COMUNE DI CORNEDO VICENTINO

PROGETTO DI MODIFICA IMPIANTO DI AUTODEMOLIZIONE

**Integrazioni richieste con comunicazione protocollo n. 78693 del 20
Novembre 2017**

Interventi di sistemazione esterna

FOTO 1. SITO AZIENDALE DITTA PERIPOLI SRL: STATO DI FATTO.

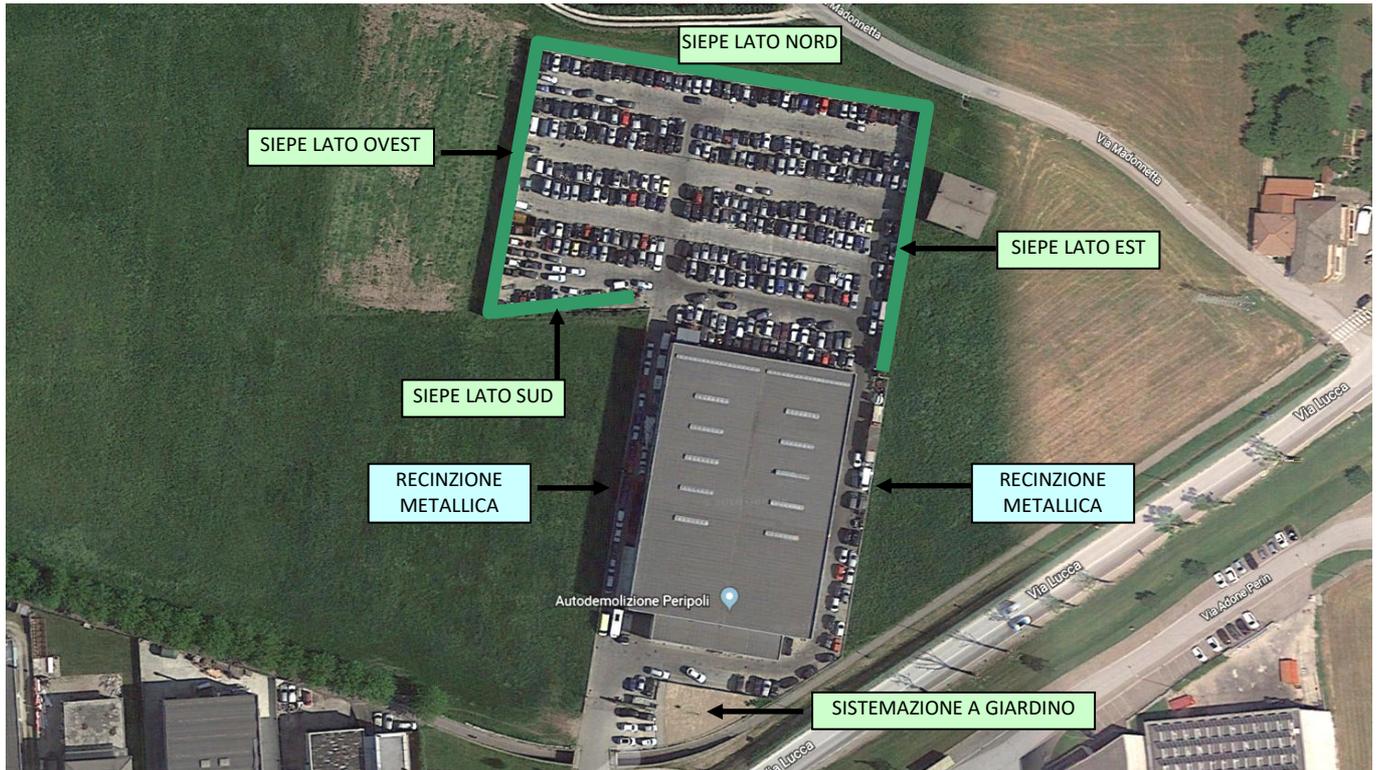
"9. Considerato che le siepi sempreverdi perimetrali, poste lungo i confini del lotto produttivo aziendale, svolgeranno un ruolo di parziale mitigazione della visibilità dei cantilever, in quanto le strutture tecnologiche sopravvanzeranno la siepe di circa 3-4 m., si richiede di valutare il consolidamento e il rinforzo della vegetazione perimetrale, in modo da limitare l'impatto visuale sopra descritto; è inoltre opportuno che tale formazione vegetale di mascheramento venga utilizzata su tutti i lati, comprendendo le porzioni oggi scoperte lungo lati Est ed Ovest.

*9. In coerenza a quanto richiesto in relazione agli aspetti paesaggistici, si ritiene opportuno integrare gli elaborati di progetto con indicazioni più corrette a riguardo degli interventi sulla siepe esistente (eliminazione della vegetazione infestante e/o non autoctona; introduzione di altre specie arboreo-arbustive) per incrementare i livelli di biodiversità. Nella realizzazione delle fasce vegetate sugli altri lati, è opportuno inserire altre specie tra quelle tipiche del paesaggio rurale, oltre a quelle indicate (alloro, ligustro, biancospino), soprattutto appartenenti alle specie arboree, pur di seconda-terza grandezza, e non solo specie arbustive. Si potranno utilizzare: l'acero comune (*Acer campestre*), l'ontano (*Alnus glutinosa*), i salici (*Salix spp.*); oltre ad altre specie arbustive. Si dovrà proporre un progetto esemplificativo dello schemadi impianto, comprensivo di valutazioni tecnico-economiche (computo metrico-estimativo) per l'impianto e per la manutenzione dei primi anni."*

Si prevede l'eliminazione/sostituzione della siepe di *Chamaecyparis lawsoniana* rivolta verso Sud, l'attuale tipologia di siepe non appare in grado di sviluppare e crescere per assolvere appieno la funzione di mascheramento/ mitigazione visiva dei cantilever in progetto.

La siepe verrà ricostituita con piante di *Carpinus betulus fastigiata* (carpino bianco) disposto a filare con sesto d'impianto fitto, specie che assicurare una buon sviluppo in altezza e ottima funzione di mitigazione /mascheramento "alto".

Lungo i lati Ovest e Nord si prevede la sola sostituzione degli individui deperienti e le chiusura delle fallanze nella compattezza della siepe, attese le buone condizioni vegetative che l'attuale siepe presenta. Si prevede di utilizzare una specie diversa dalla *Chamaecyparis*, impiegando piante di *Laurus nobilis*, specie sempreverde che assicura il mantenimento della forma (compattezza) e dello sviluppo del filare esistente.

Nei rimanenti lati Sud ed Est si prevedono invece piantumazioni ex novo, a sostituzione delle specie attuali per uno sviluppo complessivo di 110 m, utilizzando specie di elevata adattabilità ambientale e coerenti con gli obiettivi prefissati:
